Risque potentiel sur les lits médicalisés  
Modèles 2080, 3010, 3080 des années 2000 à 2002

# Notice de montage : protecteurs d'arêtes pour courroie de sécurité

## Modèles 2080, 3010, 3080 des années 2000 à 2002

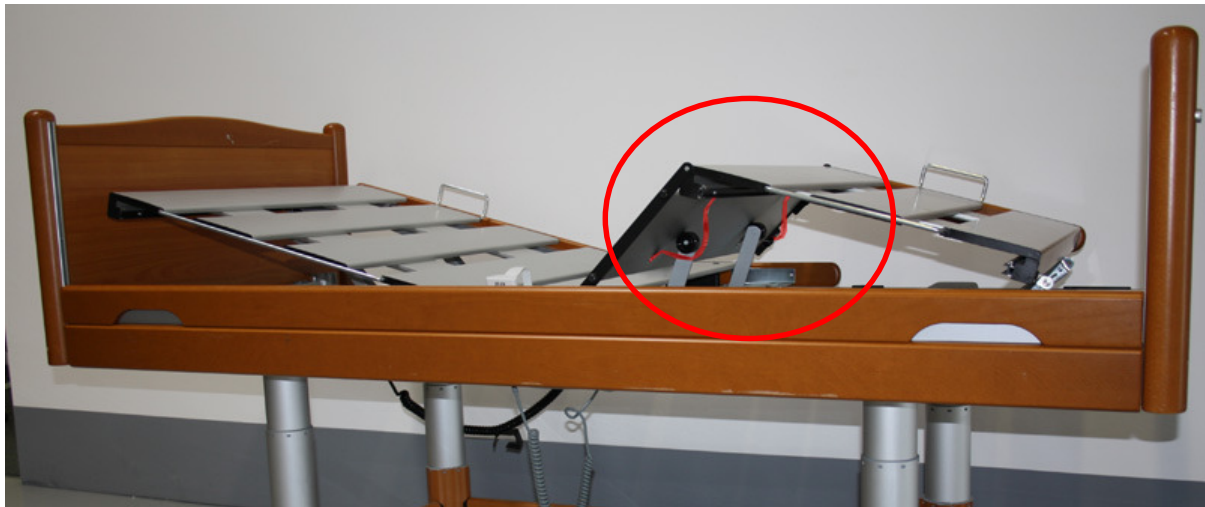
Une pièce découpée de manière trop tranchante, qui n'apparaît que sur un certain nombre de lits produits durant la période mentionnée ci-dessus, est à l'origine de ce problème potentiel. Etant donné que cette pièce est difficilement accessible (elle se trouve sous le plan de couchage), nous n'avons malheureusement pas eu conscience du risque jusqu'à présent. L'utilisation normale du lit ne représente aucun danger pour les patients ou pour le personnel. Seul le cas d'un nettoyage minutieux du lit peut entraîner des blessures par coupure aux mains si le lit comporte la pièce en question. Veuillez respecter la notice ci-jointe lors du remplacement de la pièce afin de prendre connaissance de l'endroit où le risque de blessure peut apparaître.

L'endroit dont il est question (marqué en rouge) se trouve sous le plan de couchage, entre le siège et le relève-cuisses du lit.

Nous vous prions de bien vouloir informer votre personnel de la problématique et le cas échéant, de recourir à des mesures de sécurité, en préconisant par exemple le port de gants. Veuillez contrôler le profil des arêtes de la pièce au plus tard lors du prochain contrôle technique du lit et remplacez celle-ci si nécessaire. Nous estimons que le fait de coller une bande tissu ou autre sur la pièce concernée constitue une mesure de protection extrêmement efficace et rapide.

Faites glisser les protecteurs d'arêtes que nous vous avons fournis précautionneusement des deux côtés des courroies de sécurité.

Veillez noter que la longueur des profilés requis diverge en fonction des différents modèles de lits :
